柏崎刈羽原子力発電所 第7号機
工事計画認可申請に係る論点整理について
(建物・構築物の応力解析における弾塑性解析の採用)

2020年6月8日
東京電力ホールディングス株式会社

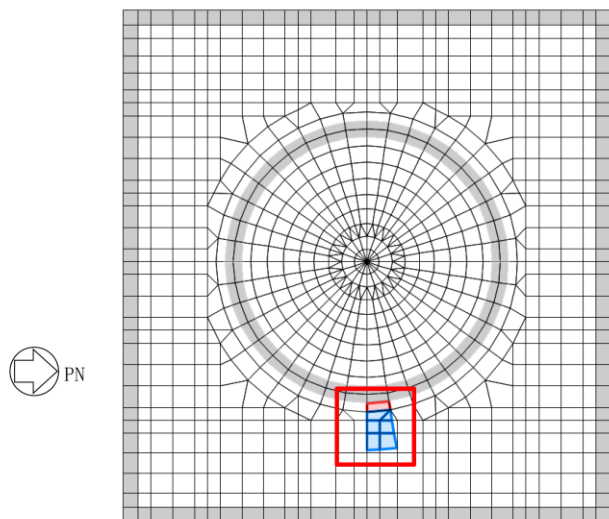
②－1：原子炉建屋の基準地震動 S_s に対する地震応答解析では、せん断スケルトン曲線上の最大応答値が第1折点を超え、壁が塑性化する結果となっているが、RCCVの応力解析で境界条件として考慮している壁は弾性部材として設定しており、塑性化を考慮していない。

⇒ 地震による壁の塑性化を考慮することで、応力解析結果に影響を与える可能性がある。

底部の応力平均化範囲

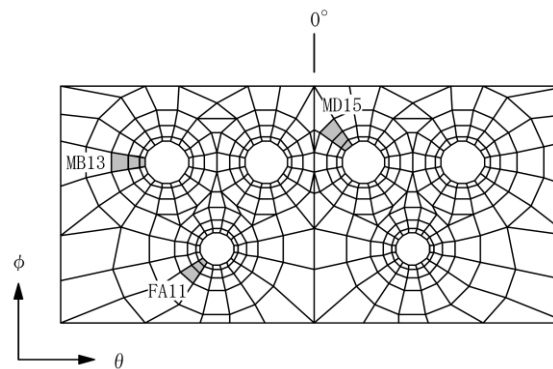
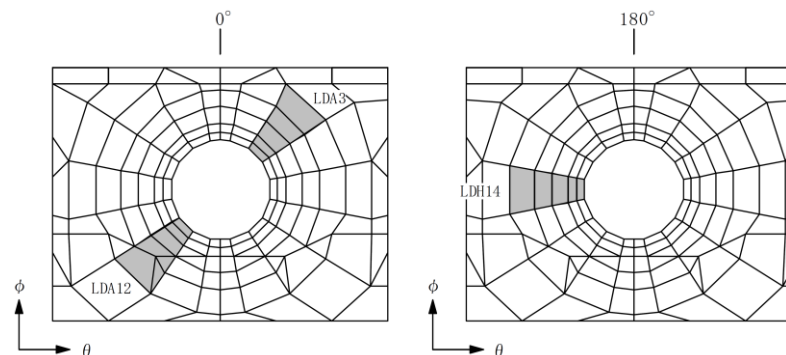
①－1：今回工認のRCCV及び原子炉建屋基礎スラブの断面の評価に適用しているCCV規格は、許容値は塑性域のひずみとしているものの、先行審査では弾性解析を用いている。また、今回工認のRCCVの面外せん断力に対する断面の評価では、応力平均化を適用している。

⇒ 弾塑性解析による面外せん断力に対する断面の評価での、応力平均化の適用性が確認されていない。

- RCCVの底部では、RC-N規準を参考に、壁面から基礎スラブの部材厚の範囲で、面外せん断力に対して応力平均化を適用している。
- RCCVの貫通部では、CCV規格に基づき、開口の縁から直径の3/4倍の範囲で、面外せん断力に対して応力平均化を適用している。

- 先行審査においては、応力解析は弾性解析であるが、応力平均化については、面外せん断力に対する断面の評価だけでなく、面外せん断力以外に対する断面の評価においても適用実績があり、適用性が確認されている。
- 今回のRCCVの応力解析には弾塑性解析を採用し、材料の非線形特性を設定しており、面外せん断力以外に対する断面の評価では、応力平均化を適用していない。
- 一方、面外せん断力に対しては非線形特性を考慮できず、弾性として解析を行っているため、算出された応力に対して平均化を行っている。
- 以上より、弾塑性解析においても、面外せん断力に対する断面の評価に応力平均化を適用することは妥当と考える。

荷重の入力順序

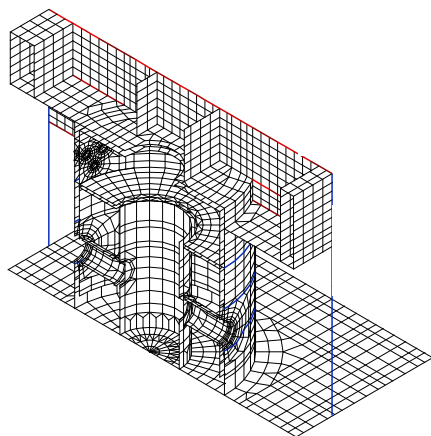
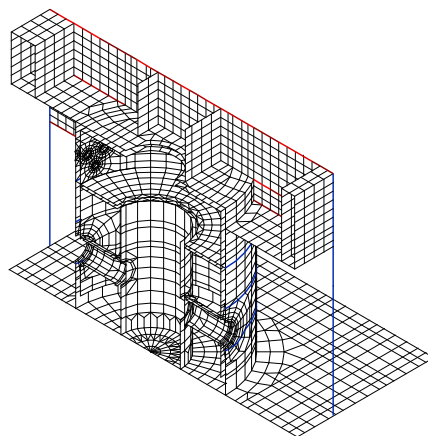
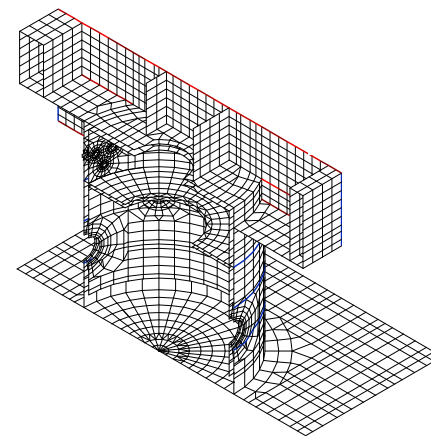
①－2：弾塑性解析では、コンクリートや鉄筋が塑性領域に入った場合、荷重を入力する順序が解析結果に影響する可能性がある。

⇒ 弾塑性解析での、荷重の入力順序の妥当性が確認されていない。

- 今回のRCCVの弾塑性解析では、圧力及び地震荷重以外の荷重、圧力、地震荷重の順で荷重を入力している。
- この入力順序については、運転時や重大事故等時に、RCCV内に圧力が発生している状態で、地震が発生するとうように、実際に事象の発生する順序を模擬しており、実現象を捉えている。
- 以上より、RCCVの弾塑性解析における荷重の入力順序は妥当と考える。

重大事故等時の原子炉格納容器温度の変化

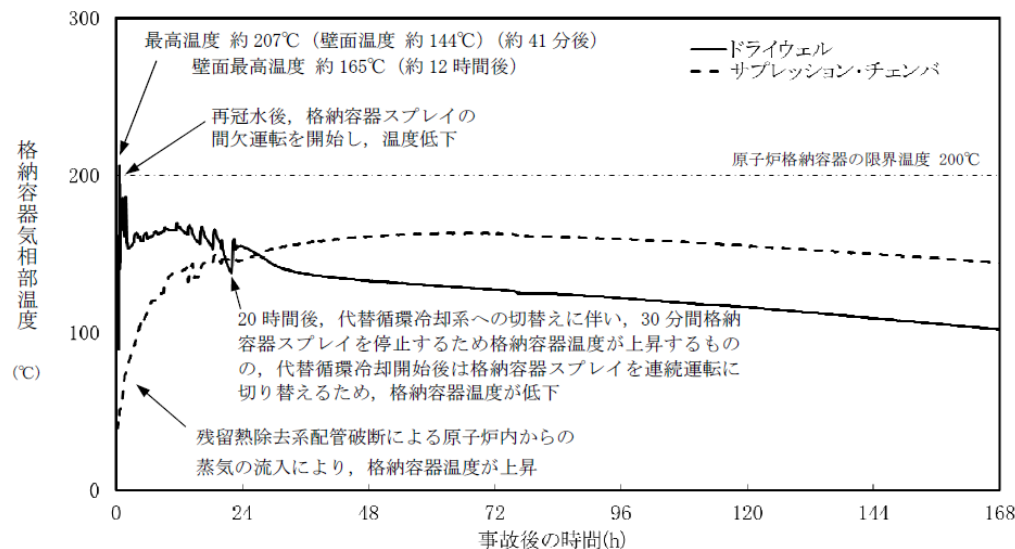
②－2：地震荷重と組み合わせる耐震評価では、重大事故等時の高温による剛性低下を考慮していないが、地震荷重と組み合わせない強度計算では、重大事故等時の高温による剛性低下を考慮している。

⇒ 重大事故等時の高温による剛性低下の考え方が整理されていない。

- 重大事故等時において、格納容器気相部温度は一時的に200℃を超えるが、構造健全性評価上考慮すべき壁面の温度は最高で約165℃である
- 地震荷重と組み合わせる耐震評価では、事象発生後以降の最高となる壁面温度である約165℃を包絡する値として、限界圧力(0.62MPa)における飽和温度(約168℃)を考慮することとしている。
- 地震荷重と組み合わせない強度計算では、重大事故等時の原子炉格納容器の放射性物質閉じ込め機能の確認を行うために、評価温度として設定しており、その温度は、産業界でシビアアクシデント時の原子炉格納容器の耐性の指標として用いられている200℃としている。この温度は、耐震評価における温度の考え方を踏まえると、実現象を超えた保守的な設定値となっていると言える。
- 以上より、鉄筋コンクリート構造物においては剛性低下を考慮しないことが基本であるが、強度計算においては、実現象を超えた評価温度として高い値を設定していることから、重大事故等時の温度影響を確認する観点から剛性低下を考慮することとしている。
